**Avis délibéré en date du 20 décembre 2019  
de la Mission régionale d'autorité environnementale sur le projet de  
réaménagement d'un site existant et d'implantation d'une installation  
de traitement de déchets d'équipements électriques et électroniques  
à Bonneuil-sur-Marne (94)**

**Synthèse de l'avis**

Illustration 8: Zonage réglementaire issu du PPRI de la Marne et de la Seine. Source : étude d'impact p.190)

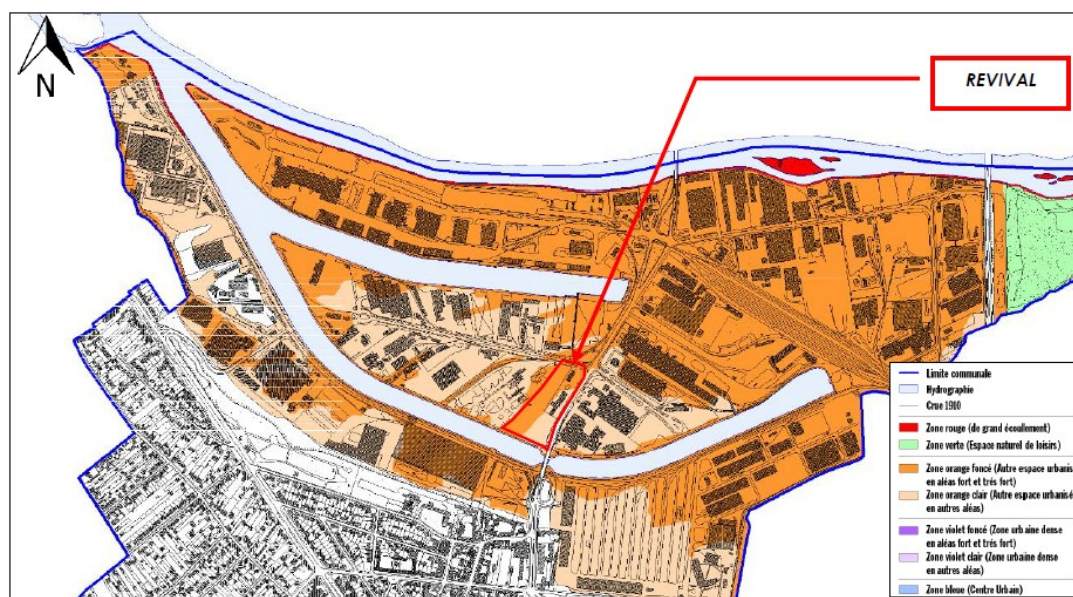
Au vu de la carte (Illustration 8), la MRAe note que le terrain est situé pour partie en zone orange foncé et pour partie en zone orange claire, sachant, comme l'indique l'étude d'impact que le nouveau bâtiment de traitement des DEEE sera implanté dans la zone orange clair.

*Illustration 25: Illustration des risques d'impacts liés aux équipements positionnés en extérieur. Source : EI p.292*

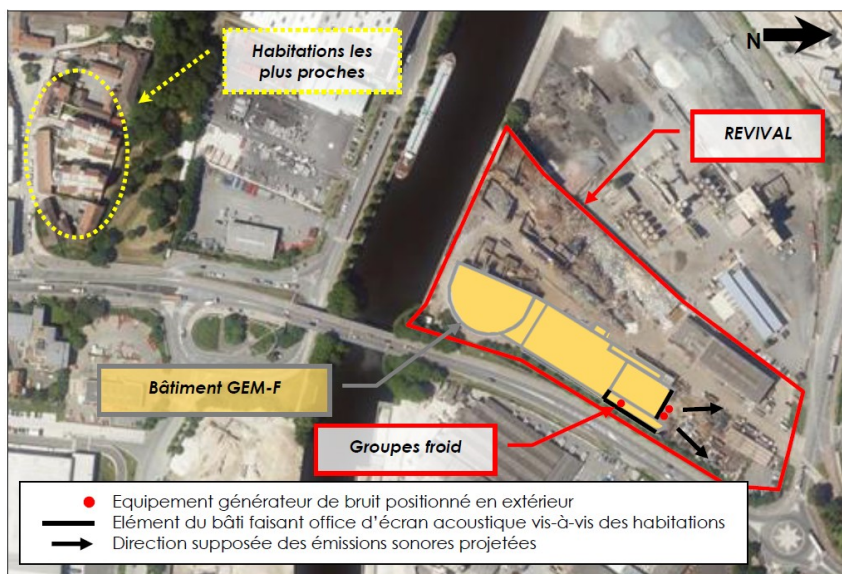
Ces équipements seront placés au nord du bâtiment projeté, du côté opposé aux zones à émergences réglementées les plus proches du site que sont les habitations et le bâtiment commercial (vente de matériaux BTP) situé entre ces habitations et le bâtiment DEEE (cf illustration) et les groupes froid seront installés à environ 10 m des limites de propriété, derrière une paroi en vanelles<sup>19</sup> ayant un intérêt possible sur le plan acoustique.

Aucune modélisation des niveaux sonores en limite de propriété et en zones à émergence réglementée n'est présentée, le fonctionnement attendu des équipements projetés devant engendrer des nuisances inférieures à celles constatées en 2018 .

Illustration 26: Positionnement des points de mesure des émissions sonores. Source : El p.353

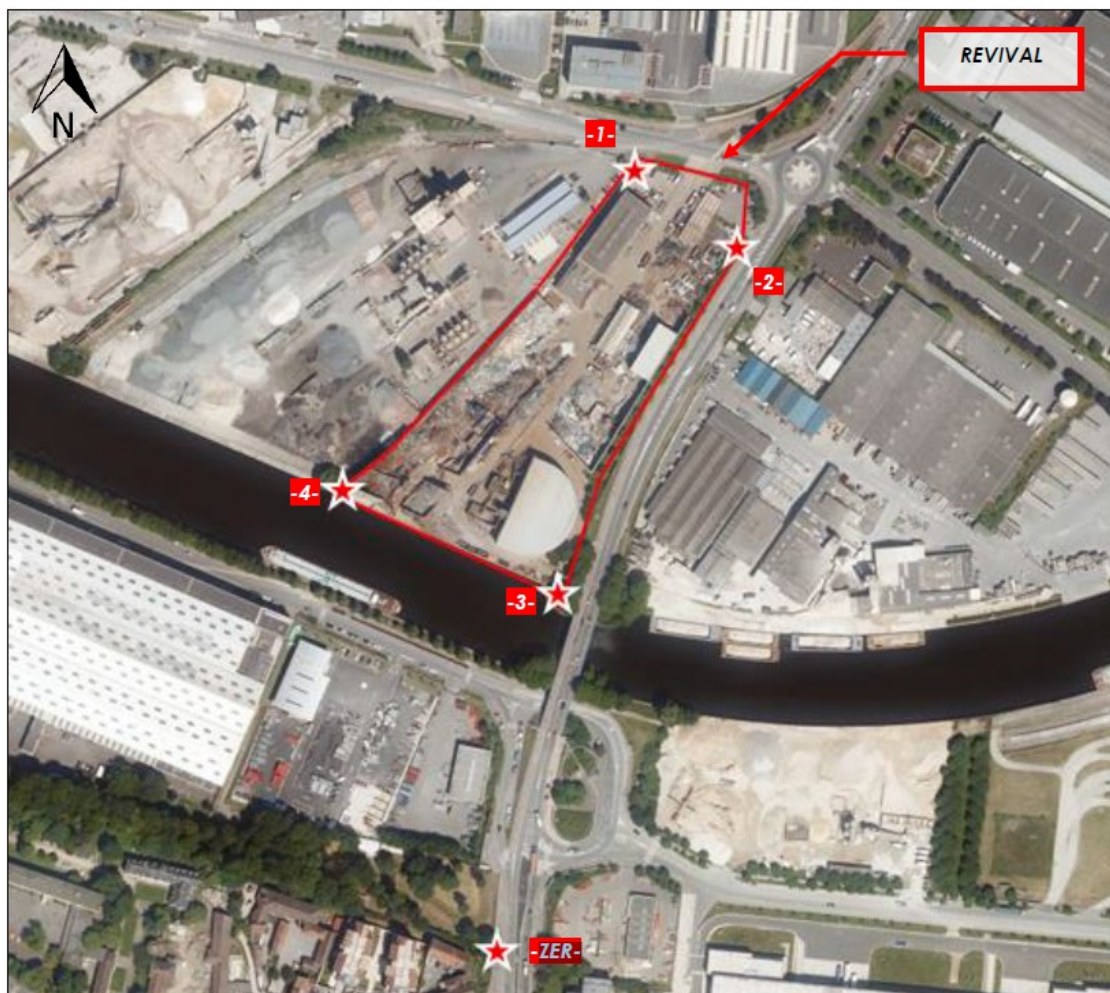
Une autosurveillance des niveaux sonores est prévue : une première campagne de mesure des émissions sonores incluant 4 points en limite de propriété et un point en zone à émergence réglementée<sup>20</sup>, devant être réalisée dans les six mois suivant le démarrage des installations, puis une campagne sera réalisée tous les trois ans. Des études supplémentaires pourront être diligentées en cas de plaintes.
